Bab 5

EVALUASI RANCANGAN

Evaluasi rancangan dilakukan dengan mempresentasikan hasil rancangan kepada dosen pembimbing dan penguji untuk mengetahui kelemahan dan kekurangan dari hasil rancangan yang kemudian diberikan masukan dan kritik untuk dievaluasi dan dijelaskan pada bab ini. Penjelasan mengenai hasil evaluasi rancangan Apartemen di Sagan Yogyakarta akan dijabarkan sebagai berikut:

Gambar 65 : Rancangan area komersial sebelum (atas) sesudah (bawah)

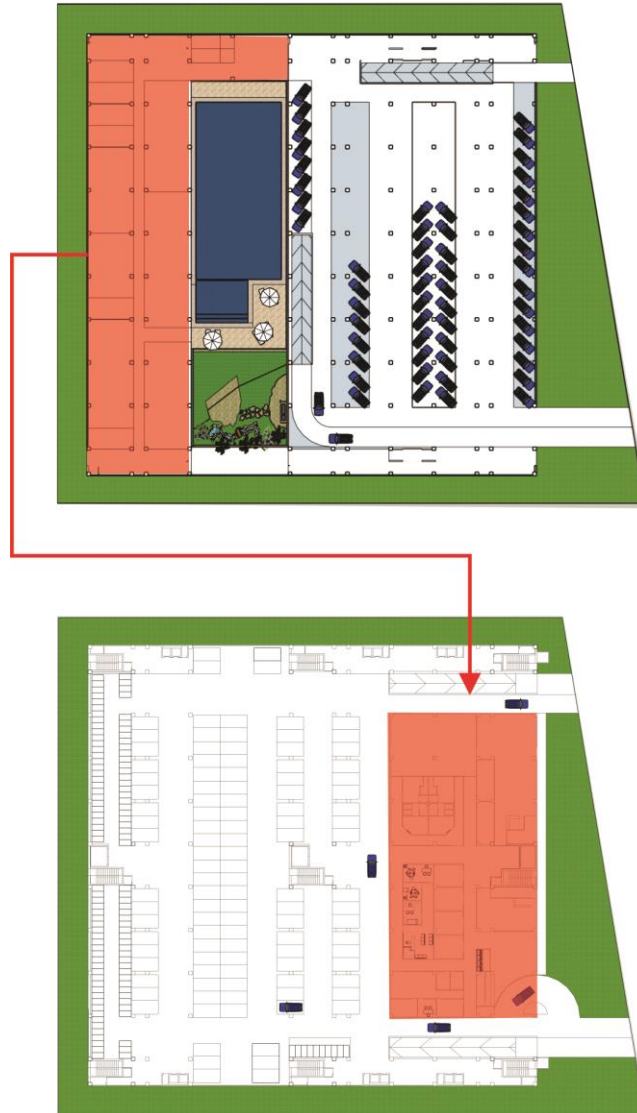
1. Tata ruang area komersial yang dibelakang bangunan yang tidak mempertimbangkan aspek komersil dan kenyamanan pengguna (pengunjung dan penghuni).
2. Infrastruktur bangunan yang belum lengkap dan terlalu jauh, hal ini berdampak pada hasil rancangan yang belum sempurna.
3. Peletakan kolam renang yang tidak didukung dengan akses yang baik dan beberapa fasilitas untuk menunjang aktivitas berenang yang belum terpenuhi.
4. Tata ruang slot parkir mobil yang masih belum tertata dengan baik.

Pada tata ruang area komersial perancang merancang ulang penempatan ruang – ruang komersial, yang sebelumnya area komersial berada di belakang bangunan dipindahkan ke bagian depan bangunan dan menghadap jalan raya, sehingga memungkinkan pengunjung di luar penghuni apartemen untuk berkunjung ke area komersial apartemen ini .

Rancangan ulang area komersial ini memindahkan beberapa ruang, seperti kolam renang dan ruang serbaguna ke lantai atas karena kurangnya lahan di lantai satu. Sedangkan untuk *kidzone* dan mini market berada di setiap lantai area hunian, hal ini dikarenakan untuk mempermudah akses ke ruang tersebut.

Gambar 66 : skema transportasi vertical sebelum (atas) sesudah (bawah)

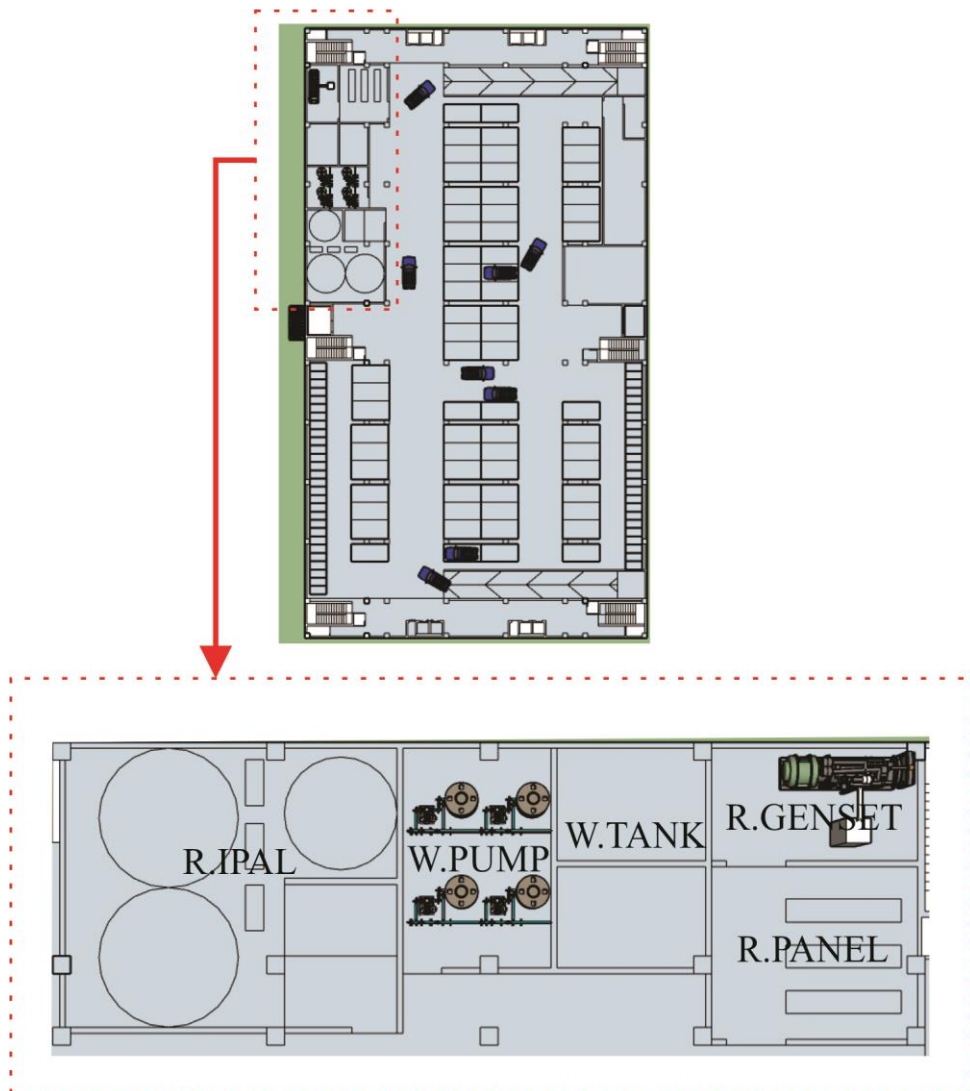
Pada bagian infrastruktur bangunan perancang terdapat banyak kekurangan dalam meletakkan dan memberikan dimensi ruang seperti letak tangga darurat yang terlalu jauh, shaff kamar mandi yang belum ada dimensi ruang ME, IPAL, pompa air bersih dan peletakan water tank diatas bangunan yang belum tersedia. Pada hal tersebut perancang mencoba memperbaiki kembali dan hasilnya seperti berikut :

Rancangan ulang transportasi vertical pada sebelumnya masih berjarak 73 m dari tangga darurat satu ke tangga darurat lainnya, dan shaff utama masih berjarak yang sama. Akan tetapi setelah di tata ulang, perancang menambahkan tangga darurat, lift barang dan shaff utama di tengah bangunan guna memperpendek jarak sebelumnya dari 73 m menjadi 28,5 m. hal ini guna mempercepat jalur evakuasi dan memperpendek jalur pemipaan pada bangunan, selain itu semua tangga darurat mengarah keluar bangunan.
